Městský úřad Náchod
Odbor výstavby a územního plánování
Jana Nývltová
Zámecká 1845
547 01 Náchod

Připomínka k návrhu změny č.2 Územního plánu obce Machov

PŘÍLOHA Č.1
Porovnání - Orto fotomapa původního území a nově vzniklé zástavby

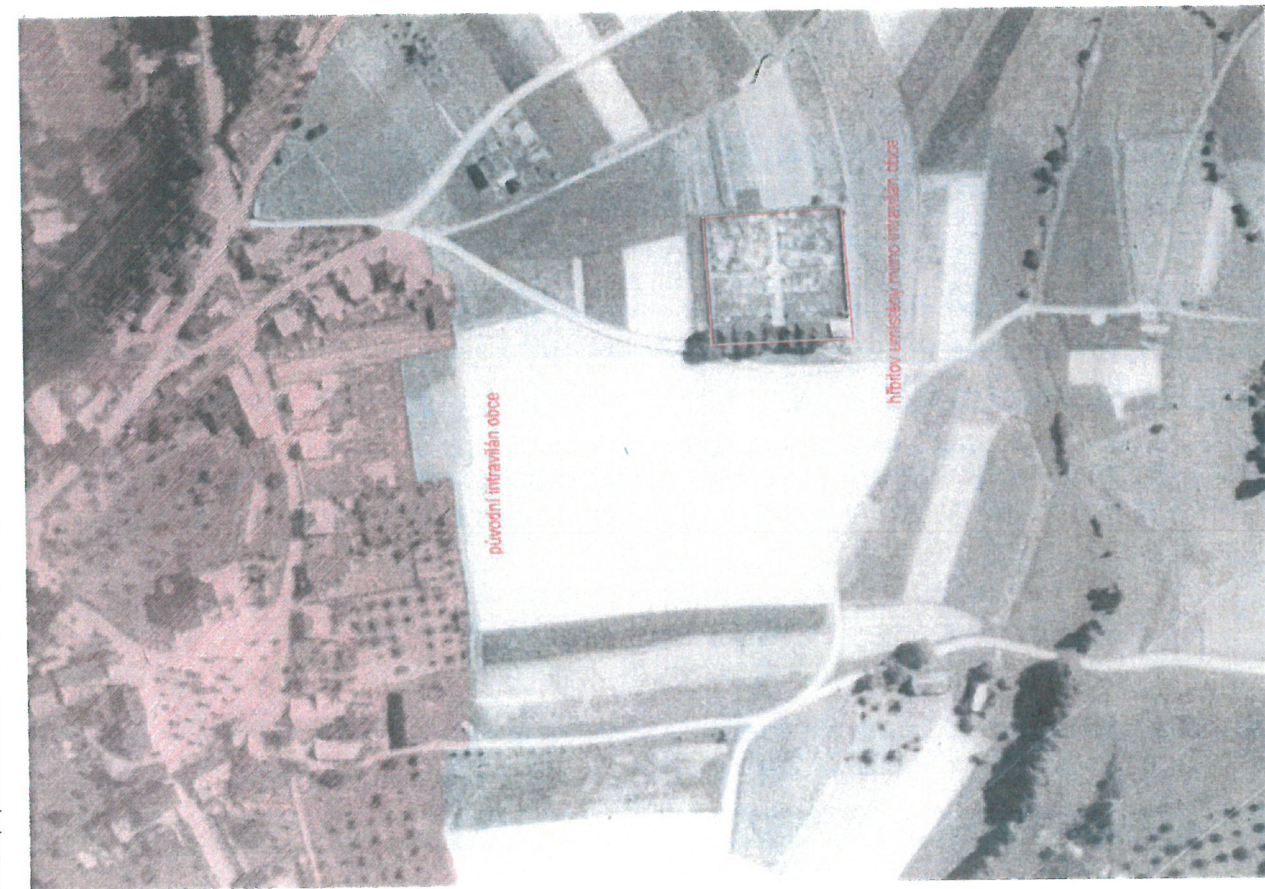
Jako přímý doklad toho, že tyto samotné formulace doprovázející Územní plán, který pouze vymezuje nové zastavitelné plochy, neobstojí, je území vedené ve změně č.2 ÚP Machov pod kódem Z20, viz příloha č.1.

Území bylo vymezené jako zastavitelná plocha Hlavním výkresem Územního plánu z IX.2007. Výsledkem je učebnicový příklad bezohledné "kobercové zástavby", která svým charakterem nijak nenasazuje na původní urbanistickou strukturu, ani nerespektuje urbanistické charakteristiky místa, přírodní charakteristiky, morfologii terénu atd. Jedná se bohužel o hrubý a nevratný zásah do struktury obce, který je jen těžko ospravedlnitelný.
